**AVIS RELATIF À LA PROTECTION
CONTRE LES EVENTUELS EFFETS NOCIFS ET NUISANCES
PROVOQUÉS PAR LES RAYONNEMENTS NON IONISANTS
GÉNÉRÉS PAR DES ANTENNES ÉMETTRICES STATIONNAIRES**

Commune : BRUGELETTE - Exploitant : CITYMESH

Référence exploitant : HT04228_B

Rapport n° 1830 / 2025

Figure 1 : Vue en plan des lieux de séjour et des points de contrôle

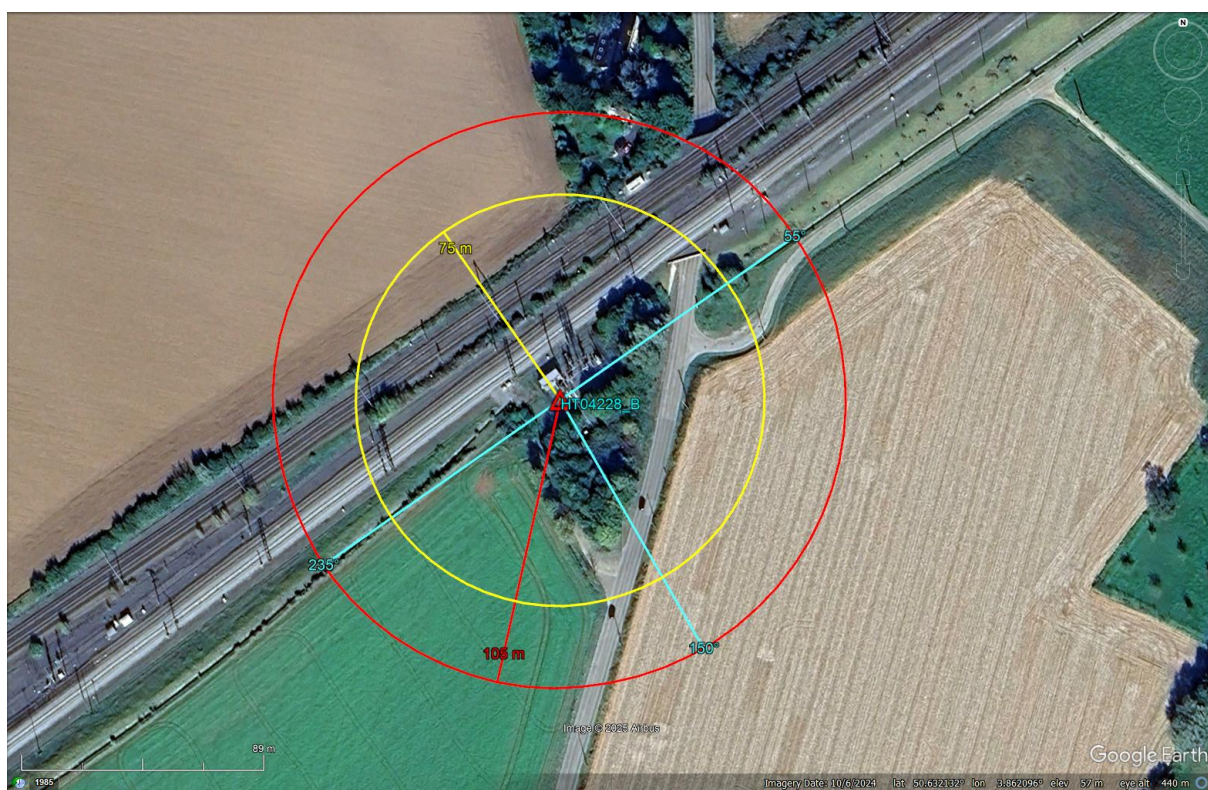
N° point de contrôle	LS	Atténuation (dB)	Indice d'exposition relatif à la limite par installation IE_i
Aucun lieu de séjour ne se trouve dans la zone où la limite d'immission pourrait être atteinte

En ce qui concerne les antennes de l'installation mentionnées dans le tableau 1, la distance maximale à laquelle la limite pourrait être atteinte, à l'extérieur, est égale à 94,3 m. S'il n'y a pas de LS à une distance inférieure, les antennes respectent forcément la limite d'immission.

Dans le cas des LS situés à l'intérieur des bâtiments, une atténuation d'obstacle est prise en compte et il en résulte que la distance maximale à laquelle la limite pourrait être atteinte se réduit à 67,2 m.

Figure 2 : Vue en plan des installations d'antennes dans un rayon de 300 mètres autour de l'installation faisant l'objet de la demande d'avis

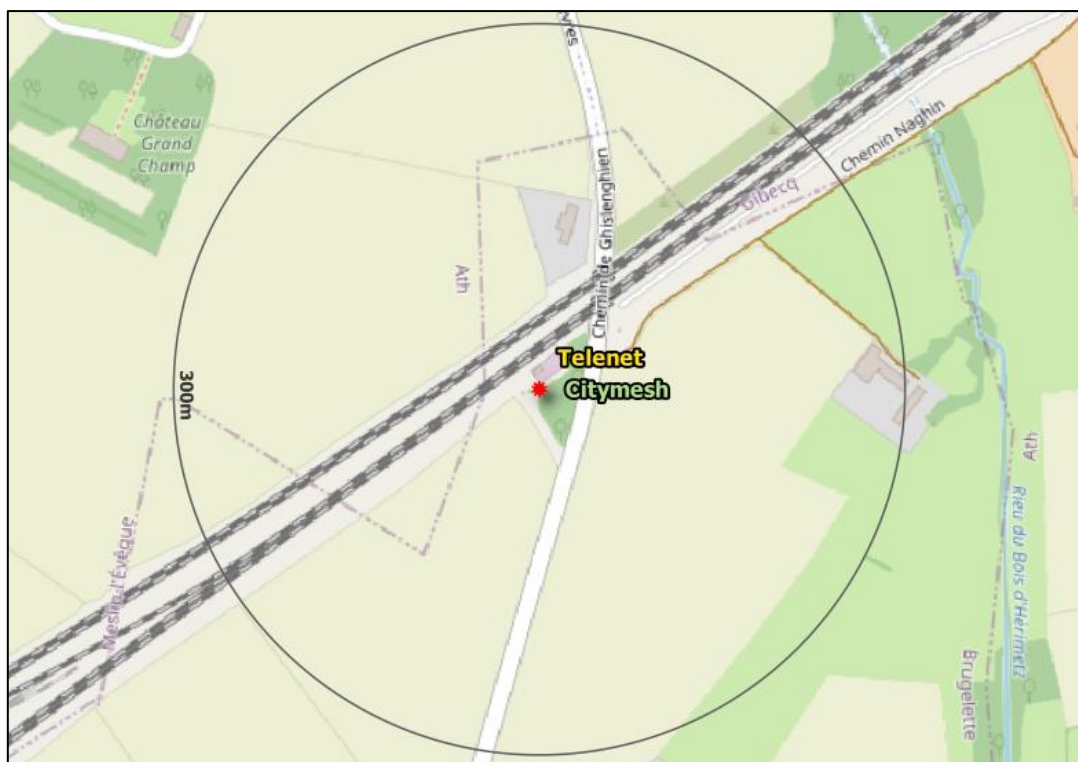
- a) il y a au plus 4 installations d'antennes émettrices stationnaires présentes dans la zone d'évaluation de 300 mètres de rayon représentée dans la figure 2, y inclus l'installation référencée dans le paragraphe 2 : la limite cumulative définie à l'article 4, §2 du décret est nécessairement respectée dans les lieux de séjour à l'intérieur de la zone d'évaluation de 300 mètres de rayon ;

- b) il y a exactement 5 installations d'antennes émettrices stationnaires présentes dans la zone d'évaluation de 300 mètres de rayon représentée dans la figure 2, y inclus l'installation référencée dans le paragraphe 2 et il existe, pour 3 ou 4 de ces installations, un avis attestant le respect de la limite abrogée de 3 V/m : la limite cumulative définie à l'article 4, §2 du décret est nécessairement respectée dans les lieux de séjour à l'intérieur de la zone d'évaluation de 300 mètres de rayon ;

- c) dans tous les autres cas, il a été vérifié que la limite cumulative définie à l'article 4, §2 du décret n'est pas dépassée dans les lieux de séjour sur base du nombre d'installations localisées dans la zone d'évaluation de 300 mètres de rayon représentée dans la figure 2, de leur localisation ainsi que des données inscrites dans la figure 1 et au paragraphe 4 du présent avis et dans les avis attestant le respect de la limite par installation ou de la limite abrogée de 3 V/m relatifs aux autres installations reprises dans la figure 2.

Compte tenu des considérations ci-dessus, il apparaît que l'intensité du rayonnement électromagnétique généré, dans les lieux de séjour situés dans un rayon de 300 mètres autour de l'installation référencée dans le paragraphe 2, par l'ensemble des antennes émettrices stationnaires de l'ensemble des exploitants du même site d'antennes émettrices stationnaires respecte la limite fixée à l'article 4, § 2 du décret.
